NP-2021-17 Blåfjella-Skjækerfjella nasjonalpark - utvidelse av Ryplia fjellstyrehytte og godkjenning av terrasse - Snåsa fjellstyre

ST 17/2021 NP-2021-17 Blåfjella-Skjækerfjella nasjonalpark – avvik i byggesak etter tilsyn på Snåsa fjellstyre sin utleiehytte Ryplia

Blåfjella-Skjækerfjella nasjonalpark – avvik i byggesak etter tilsyn på Snåsa fjellstyre sin utleiehytte Ryplia

Fig. 1: Byggetegninger datert 23. september 2016 hentet fra søknaden fra Snåsa fjellstyre.

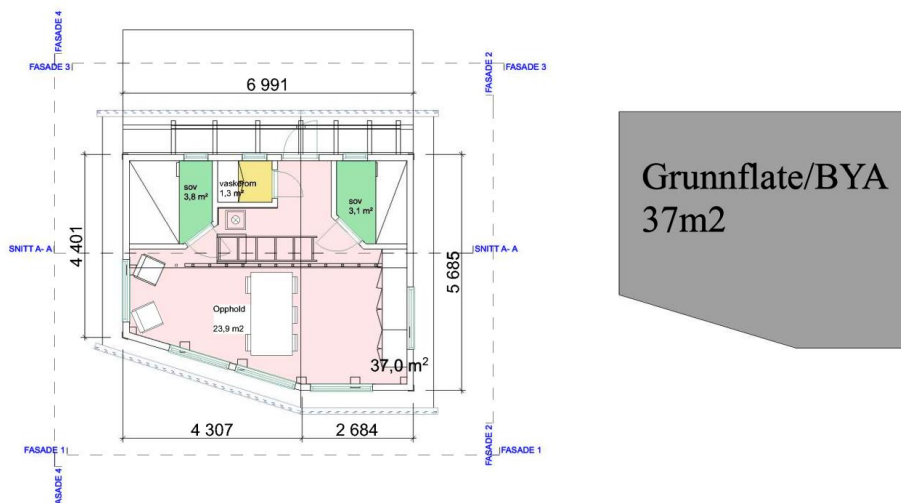
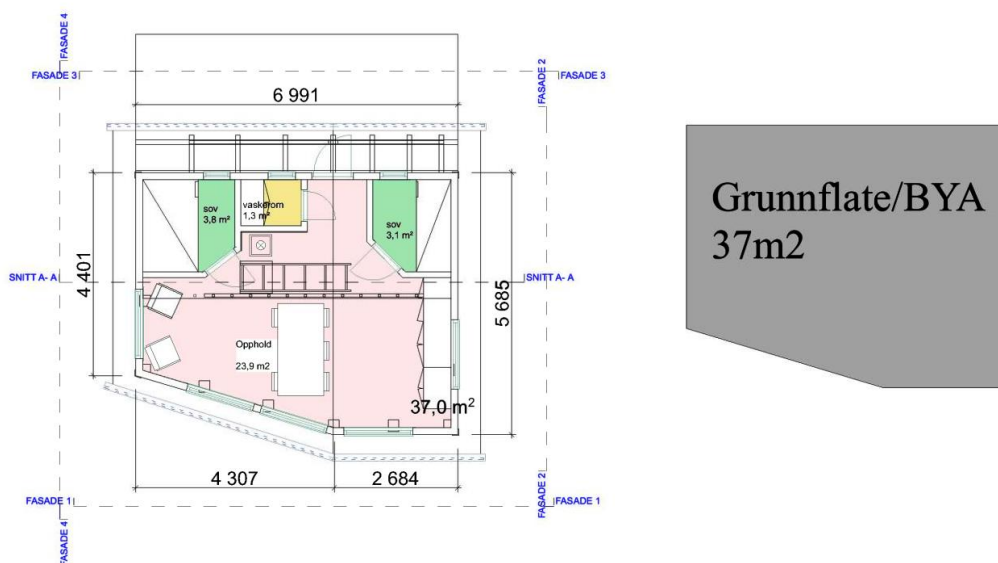
- **Snåsa fjellstyre gis** med hjemmel i verneforskriftens § 3, punkt 1.3d tillatelse til å utvide sin hytte ved Ryplia med Gnr/Bnr/Fnr 79/1/9112 i Snåsa kommune med 2,5 m², fra 37,0 m² til 39,5 m², jf. fig. 1 og 2.
 - Arealet er beregnet etter bebyggd areal (BYA) etter Norsk standard 3940, målt på utvendig yttervegg med kledning.
- **Snåsa fjellstyre gis** med hjemmel i verneforskriftens § 3, punkt 1.3d tillatelse til oppføring av platting på 20,7 m² i tilknytning til sin hytte ved Ryplia med Gnr/Bnr/Fnr 79/1/9112 i Snåsa kommune, jf. fig. 1 og 2.
 - Areal av platting måles som det faktiske arealet plattingen dekker (ytterkant av platting).

I sin tilbakemelding datert 17. februar 2021 forklarer Snåsa fjellstyre avviket med at hytta ble bygget etter mål på utvendig svill/bindingsverk og ikke utvendig yttervegg med kledning. Fjellstyret viser til søknad fra 2016, og påpeker at terrassen/plattingen var en del av søknaden

Med bakgrunn i SNOs tilsynsrapport og korrespondanse mellom forvalter og fjellstyret søker Snåsa fjellstyre i e-post datert 17. februar 2021 om en utvidelse av fjellstyrets hytte ved Ryplia med 2,5 m², fra 37,0 m² til 39,5 m² (se fig. 1 og 2), samt oppføring av terrasse/platting på 20,7 m² (se fig. 1 og 2).

- **Snåsa fjellstyre gis** med hjemmel i verneforskriftens § 3, punkt 1.3d tillatelse til å utvide sin hytte ved Ryplia med Gnr/Bnr/Fnr 79/1/9112 i Snåsa kommune med 2,5 m², fra 37,0 m² til 39,5 m².
 - Arealet er beregnet etter bebygd areal (BYA) etter Norsk standard 3940, målt på utvendig yttervegg med kledning.
- **Snåsa fjellstyre gis** med hjemmel i verneforskriftens § 3, punkt 1.3d tillatelse til oppføring av platting på 20,7 m² i tilknytning til sin hytte ved Ryplia med Gnr/Bnr/Fnr 79/1/9112 i Snåsa kommune.

Fig. 2: Skisse over oppmålt areal av fjellstyrehytte Ryplia.

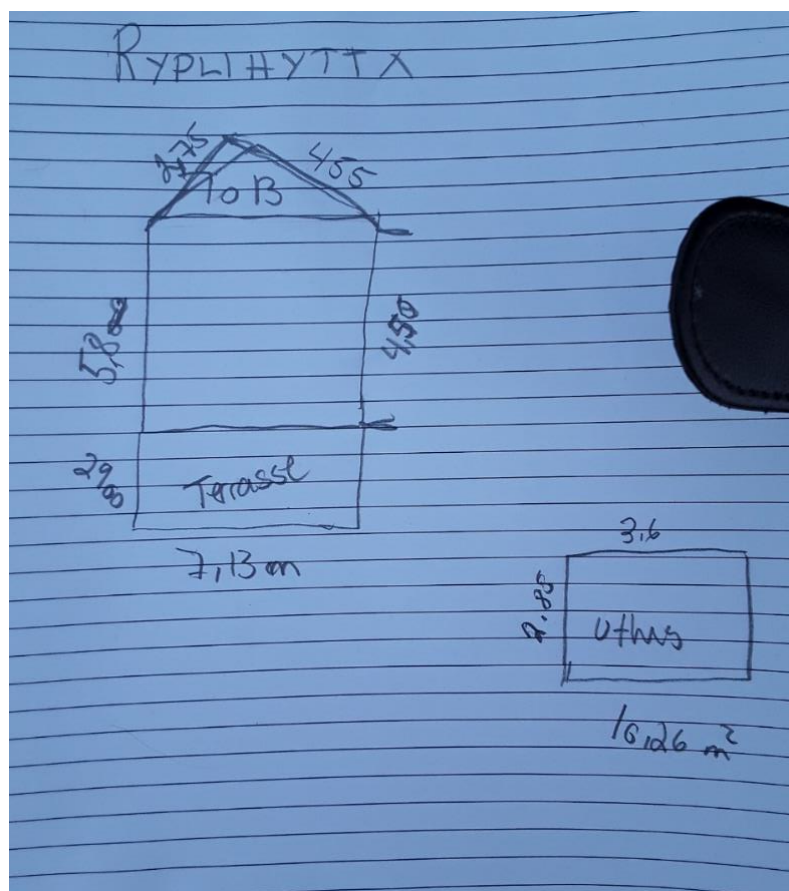
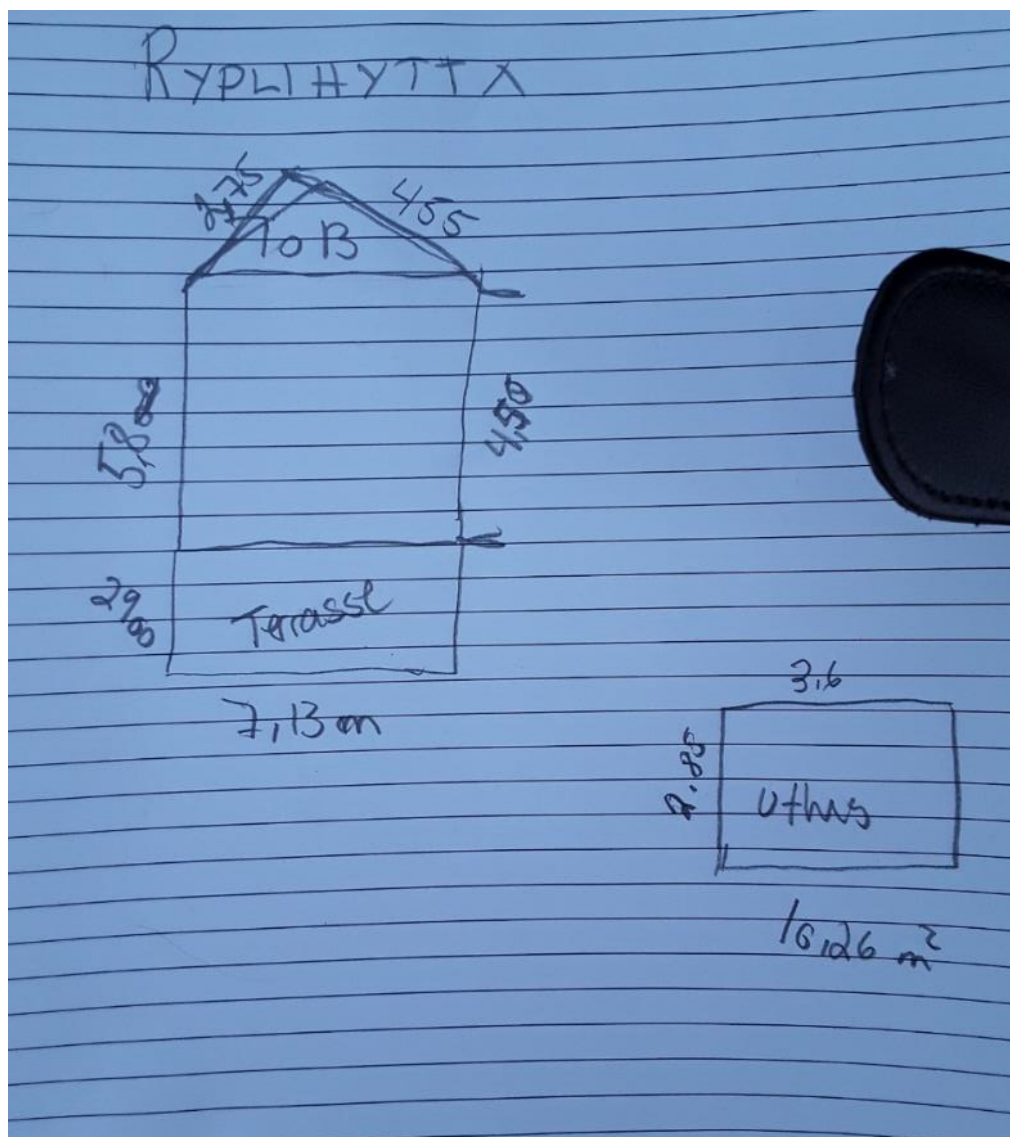
Denne saken må sees i sammenheng med tidligere saker knyttet til oppfølging av avvik i byggesaker både i Skjækra landskapsvernområde og i Blåfjella-Skjækerfjella nasjonalpark. Avviket i byggesakene er i de fleste sakene forklart med at utlekting og bordkledning ikke er tatt med ved beregning av arealet på bygningen, noe som er tilfellet i denne saken også. Statens naturoppsyn (SNO gjennomførte tilsyn 19. januar 2021 og avdekket avvik mellom dispensasjon som ble gitt i 2016 (se vedlegg NP-2021-17 vedlegg 8), samt at det ikke var gitt tillatelse til oppføring av platting. Oppmålt areal av fjellstyrehytta var på 39,5 m², mot 37,0 m² som det ble gitt tillatelse til.

- Areal av platting måles som det faktiske arealet plattingen dekker (ytterkant av platting).
- **Tiltakene skal godkjennes/vurderes av Snåsa kommune i forhold til plan- og bygningslov. Kopi av skriftlig godkjennelse/vurdering sendes Blåfjella-Skjækerfjella-Lierne nasjonalparkstyre.**
